調查報告

壹、案由：113年4月3日上午7時58分發生強震後，新北捷運環狀線板新站至橋和站間之軌道，疑似有11處發生位移受損情事，初步評估橋梁復原工程約需花費新臺幣4億餘元，且預估至少要修復1年以上。究軌道位移之原因為何？有無涉及設計、施工或維護不良等人為因素？均有深入瞭解之必要案。

案名：113年4月3日花蓮地震致新北捷運環狀線多處橋梁位移、軌道變形及設施受損案。

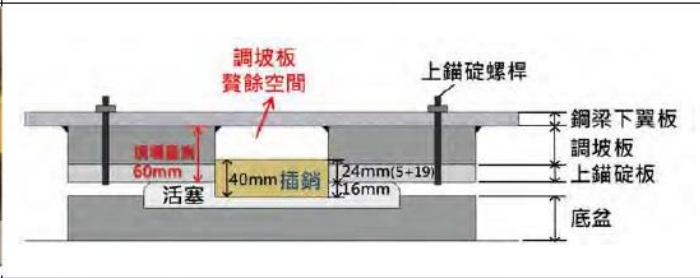
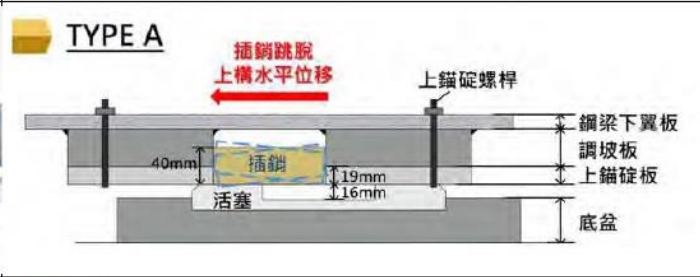
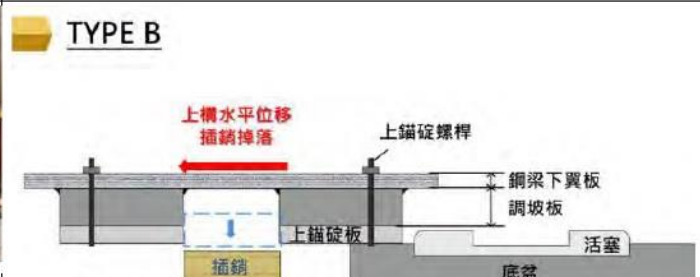
(三)經查本案施工單位所繪製之施工圖，顯示其調坡板銑孔深度僅5mm深度(如圖1所示)。惟現場調查時，量測調坡板銑孔深度達41mm(如圖2所示)，即實際銑孔深度遠大於施工圖規定之值。如此將造成插銷上方有36mm的贅餘空間，連同施工圖要求的5mm結合深度(共計41mm)，完全足以容納高度僅40mm的插

圖5 支承插銷跳脫樣態分類示意圖

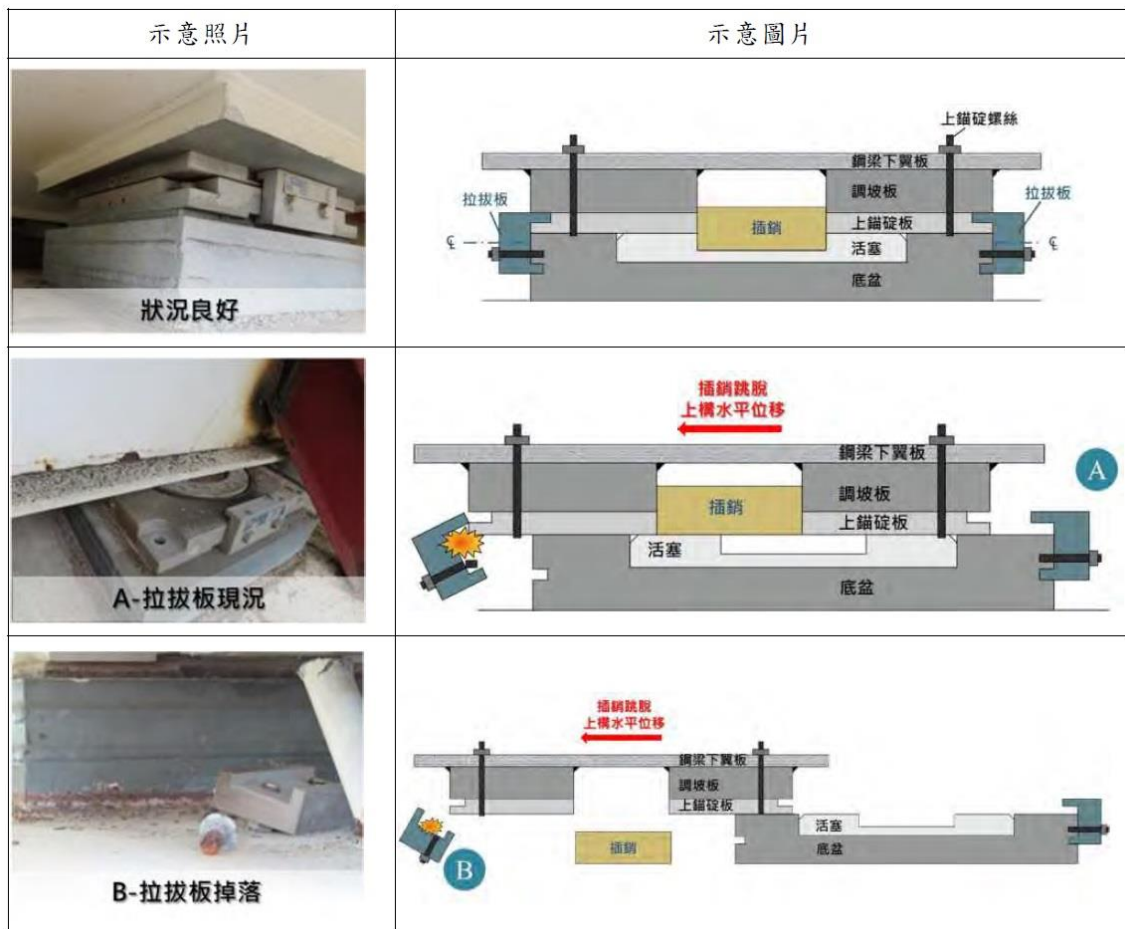
(二)依結構學會分析報告結論，本次地震造成支承破壞，主要成因為鉸接端固定型(含固定型抗上揚)支承上方之調坡板在施作時，被完全銑穿至鋼箱梁下翼板，使插銷上方留有贅餘空間，導致在本次地震作用下，插銷向上跳躍進入贅餘空間，使得插銷底部脫離支承上、下盤之交界面進而喪失抗剪能力，因而造成支承失效引致鋼箱梁產生錯位。各段支承損傷情形分述如下：

- 1、簡支梁段：破壞位置皆位於鉸接端，主因為鉸接端調坡板銑孔時產生贅餘空間，在地震力作用下插銷跳脫至贅餘空間而造成。因束制水平位移之插銷失效，導致該支承其餘構件破壞，如上錨碇螺桿與拉拔板螺栓等。
- 2、連續梁段：主因為鉸接端調坡板銑孔時產生贅餘空間，在地震力作用下插銷跳脫至贅餘空間而造成。主要承受地震力之鉸接端插銷失效後，力量傳遞至活動端，活動端支承因無法承受地震造成之破壞，進而產生相對位移。
- 3、景安段：主因為鉸接端調坡板銑孔時產生贅餘空間，在地震力作用下插銷跳脫至贅餘空間而造成。主要承受地震力之鉸接端插銷失效後，力量傳遞至活動端，活動端支承因無法承受地震造成之破壞，進而產生相對位移。

圖8 鋼箱梁位移方向示意圖

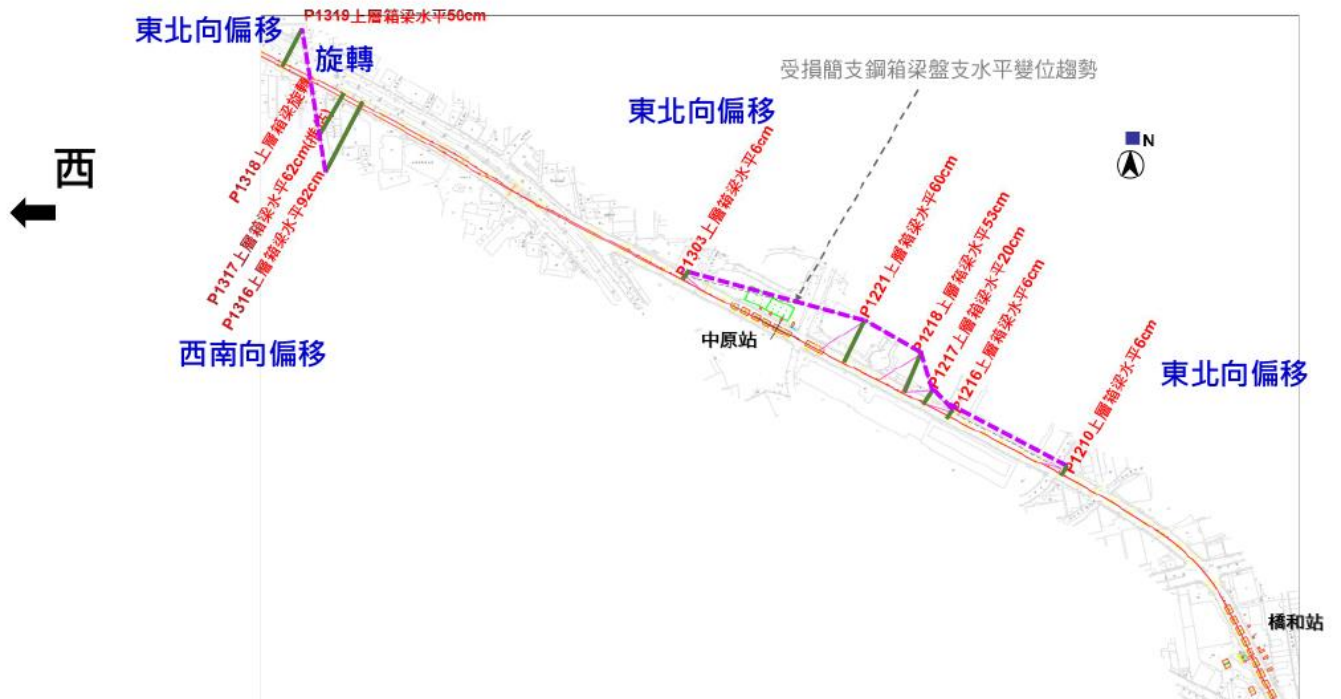
及防落設施規定移至8.5節，但條文內容仍與95年版大同小異，依舊未明確規範防落設施具體形式(名稱)、內涵、功用、設置方式等，且依舊僅針對縱向(行車)方向規定。據新北捷運局簡報資料，本次0403地震造成11處鋼箱梁產生錯位、軌道變形，其中5處位於橋和站與中原站間，5處位於中原站與板新站間，剩餘1處則在景安站附近。鋼箱梁最大位移量達到92cm(如圖8所示)，致軌道變形斷裂，所幸當時並無列車在災損路段運行，否則後果不堪想像。
